改善箇所説明図

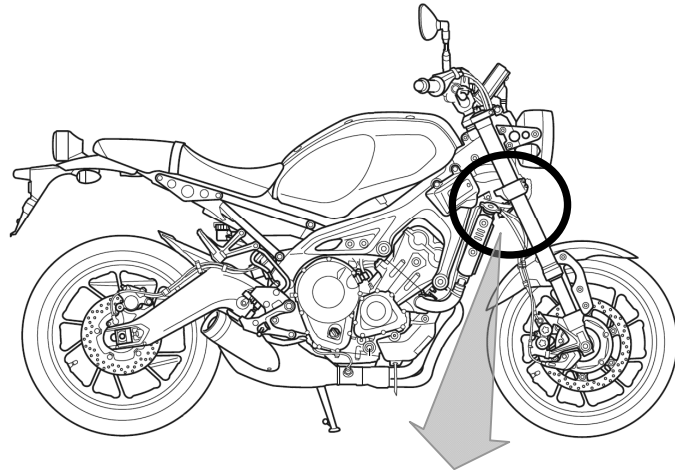
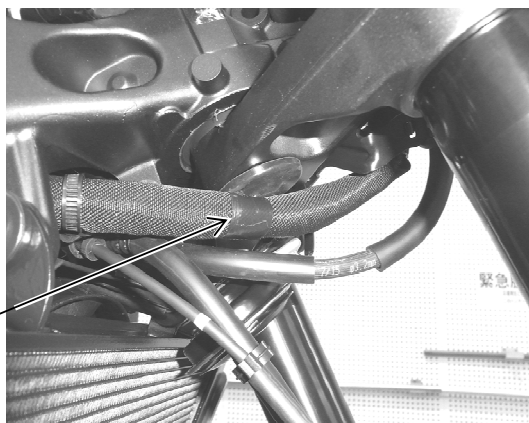
基準不適合発生箇所

メインハーネスにおいて、電気配線の保護シートの固定方法が不適切なため、ハンドル操作を繰り返すと保護シートから電気配線が露出することがある。そのため、そのまま使用を続けると、露出した電気配線が周辺部品と接触し、最悪の場合、断線して灯火器類（前照灯、方向指示器、尾灯等）や警音器が作動しなくなったり、エンジンが停止し再始動ができなくなるおそれがある。

改善の内容：全車両、メインハーネスの電気配線を点検し、損傷が認められなければ保護シートをテープで巻いて固定する。損傷が認められた場合、保護シートをテープで巻いて固定したメインハーネスと交換する。

識別：サイドスタンドブラケットに白ペイントを塗布する。
